DISCUSSION DU RAPPORT ET DU PLAN DE VIOLLET-LE-DUC

(Phases constructives de la Cathédrale.)

Plan général de la Cathédrale de Lausanne.

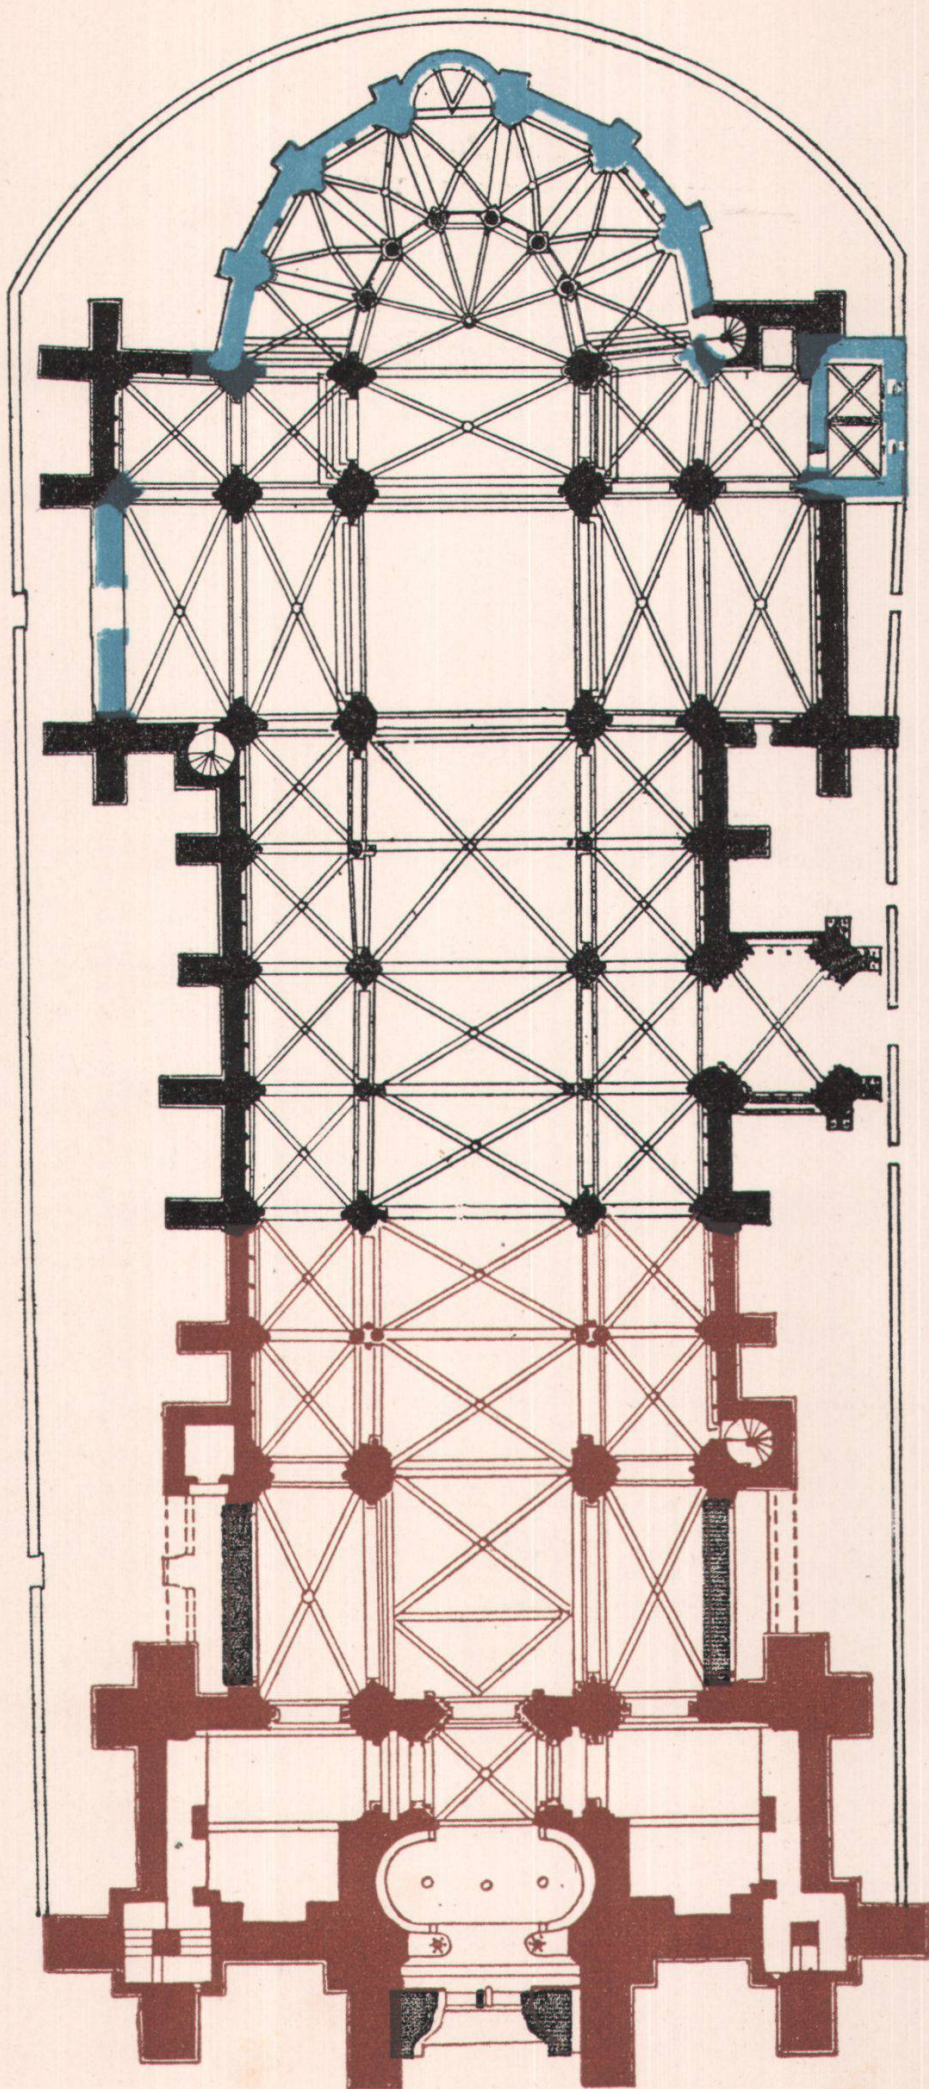
Il faut tout d'abord noter que Viollet-le-Duc a oublié de revenir dans son rapport sur ces quelques autres parties du XII^{me} siècle, dont il dit qu'il sera question plus tard, mais un coup d'œil sur son plan suffit pour expliquer sa pensée. Sur ce plan les parties de la fin du XII^{me} siècle, sont teintées en noir-bleuâtre (en *bleu* sur la reproduction de ce plan) : ce sont le mur oriental, polygonal, de l'abside, la face septentrionale du transept nord, parties citées et avec lesquelles je suis bien d'accord, puis la petite annexe adossée à la face méridionale de la tour sud du chœur, et deux des piliers de cette tour. Je ne puis partager cette dernière opinion. Comme je l'ai fait constater jadis à mes collègues de la commission technique, l'annexe en question, dans laquelle on reconnaît tantôt une chapelle de St-Maire, tantôt la partie la plus ancienne de la cathédrale, a été édifiée en même temps que la tour contigüe ; j'y vois le trésor de la chapelle de la Vierge, chapelle la plus importante de la cathédrale, pourvue d'une belle décoration polychrome, et qui occupait la base de la tour. ¹

Mais il est un autre point qui me semble douteux : l'existence *certaine* au XII^{me} siècle, d'après Viollet-le-Duc, d'une crypte sous le chœur, crypte dont les soupiraux se seraient ouverts sur l'ambulatoire absidal, qui aurait motivé le niveau actuel en contre-bas de cet ambulatoire ou la surélévation du chœur. Qu'il y ait eu remaniement du chœur c'est très probable, mais la surélévation de ce chœur n'est peut-être qu'une disposition bien voulue, et très heureuse, pour permettre la vue sur le maître-autel. Les fouilles futures trancheront cette question et nous renseigneront en même temps sur l'aspect du chœur avant les remaniements du XIII^{me} siècle, soit vers la fin du XII^{me}. Un coup d'œil sur le plan semble indiquer que la disposition primitive n'a pas

Ces constructions, de caractère moins ancien, sont celles que Viollet-le-Duc a teintées sur son plan en noir-roux (violet sur la reproduction du plan), et qu'il place donc entre 1260 et 1270. Or nous avons heureusement dans notre canton même un point de comparaison précis, nettement daté de 1260, et qui semble confirmer entièrement les opinions de l'éminent architecte : ce sont les parties édifiées à Chillon à cette date, et dont les sculptures furent exécutées précisément par un tailleur de pierres *de Lausanne*, maître Humbert. Maître Humbert aurait-il aussi travaillé à notre cathédrale ? Rien ne le prouve mais, comme je l'ai fait observer à mes collègues de la commission technique ¹ l'hypothèse est admissible ; on retrouve en effet, dans les parties occidentales de la cathédrale, certains détails typiques de Chillon : profils, amortissements d'arcs, bases et chapiteaux de colonnes, qui ne peuvent être l'effet du hasard.

Je ne suis pas du tout d'accord ; examinons d'abord le plan. Se basant sur les hypothèses énoncées dans son rapport, Viollet-le-Duc supprime complètement les clôtures latérales actuelles, sous les arcs en tiers-point, repousse ces murs à l'extérieur, et propose de nouvelles clôtures, qui se seraient appuyées d'une part aux gros contreforts des tours occidentales, d'autre part aux tourelles des escaliers. Or l'examen des contreforts prouve que la disposition projetée n'a jamais existé ; les tourelles d'escaliers, refaites, ne permettent plus aucune constatation scientifique, mais les fondations d'un mur éventuel se seraient conservées sous terre, ce qui n'est pas le cas. De part et d'autre des arcades qu'il propose de démurer, Viollet-le-Duc indique *deux* colonnettes, qui auraient reçu les retombées des grands arcs en tiers-point. Si vraiment, sur ces points, il a existé *deux* colonnettes ; on aurait une preuve, irréfutable, que *dans l'idée première du maître-d'œuvre* les arcades devaient être ouvertes ; mais... l'existence de la seconde colonnette, du côté extérieur, est encore à démontrer, nous verrons tout à l'heure comment, et cette démonstration ne suffirait pas pour prouver que les arcades sont *réellement restées ouvertes* ;

Le niveau extérieur primitif est nettement fixé par la base d'un des jambages de la porte, donnant jadis accès à l'escalier, porte brutalement supprimée lors des restaurations de la tourelle, mais que vous voyez encore sur le plan de Viollet-le-Duc. En ce qui concerne le mur, sa porte et sa fenêtre voici ce que l'on peut dire : à l'intérieur le bandeau

Fig. I.

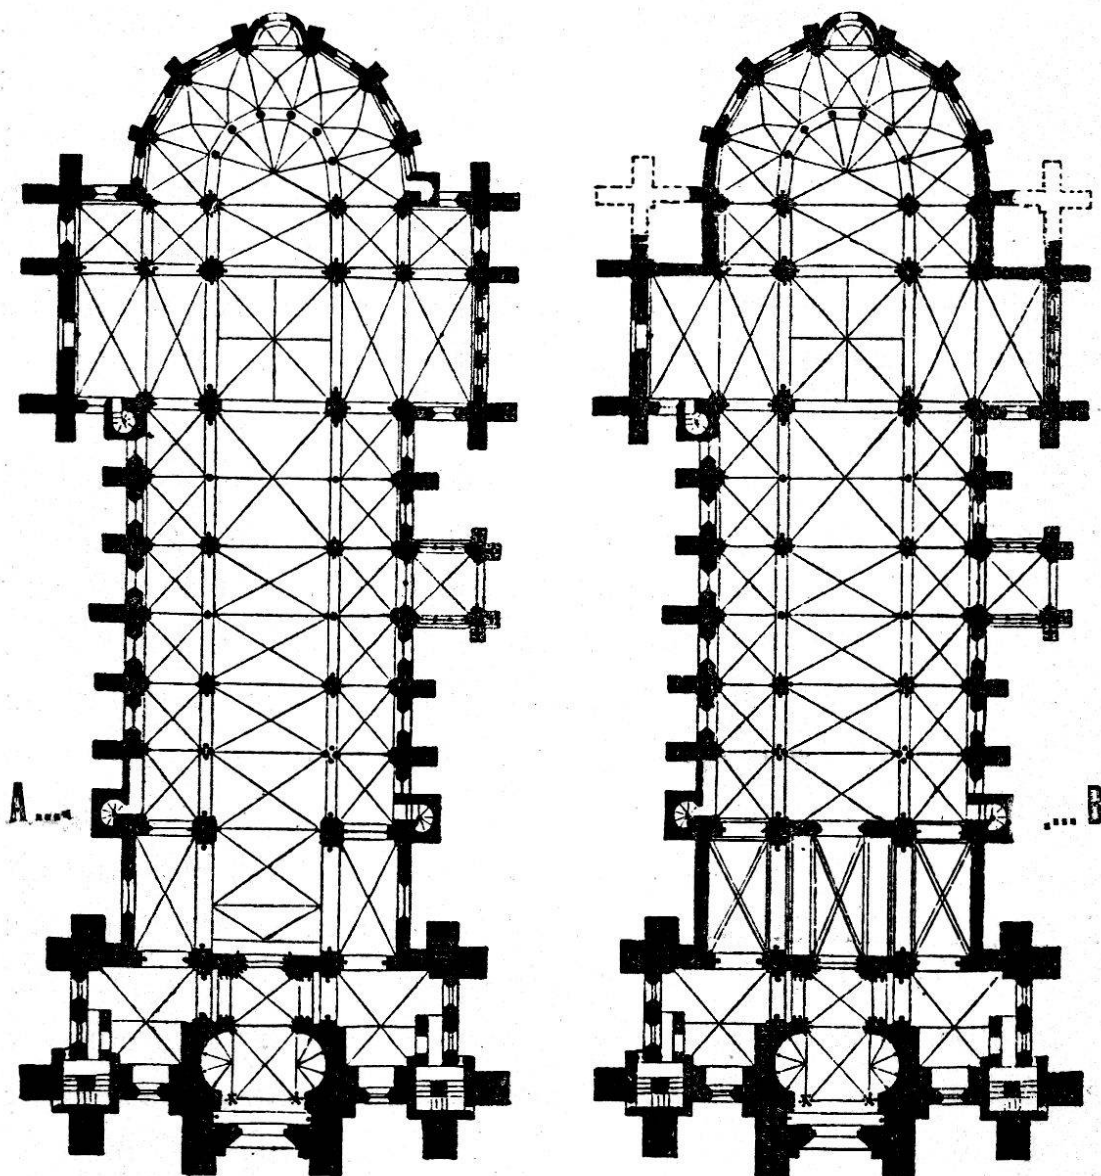
supprimons en pensée ces deux tours, nous obtenons pour
le chœur et le transept un plan plus classique, très semblable
à celui de la cathédrale de *Langres*, cathédrale dans laquelle
ces parties remontent à la seconde moitié du xii^{me} siècle ;
l'hypothèse est-elle exacte, est-elle fautive ? C'est ce que
montreront aussi les fouilles futures. (Comp. fig. I.)

qu'on en peut conclure que la reconstruction s'est développée progressivement de l'Est vers l'Ouest, avec des modifications opérées pour ainsi dire en cours d'exécution, et que la façade primitive occidentale de la cathédrale se trouvait au droit des premières grosses piles et des deux tourelles d'escaliers correspondantes (ligne A-B fig. I); c'est là une simple hypothèse qu'il faudra vérifier par une fouille.

Un indice permet d'espérer que ce problème, tout difficile et délicat qu'il soit, pourra se résoudre ; lors des piquages opérés récemment à la paroi occidentale, de droite et de gauche de la porte centrale donnant sur le narthex, M. l'architecte de la cathédrale reconnu en effet les amorces très nettes de deux voûtes. Ces retombées de voûtes, que vous pourrez examiner, appellent nécessairement une disposition analogue au droit des premières grosses piles de la nef et prouvent donc, sur ce point, l'existence d'un mur épais démoli par l'évêque de Montfaucon. L'avenir montrera comment était couvert l'espace intermédiaire, dans l'axe de la nef : le plus logique serait d'admettre une voûte sur croisée d'ogives, d'autant plus que les dimensions de cet espace, en largeur et en longueur, sont précisément les mêmes que celles des deux rectangles latéraux des bas-côtés (Comp. fig. I).
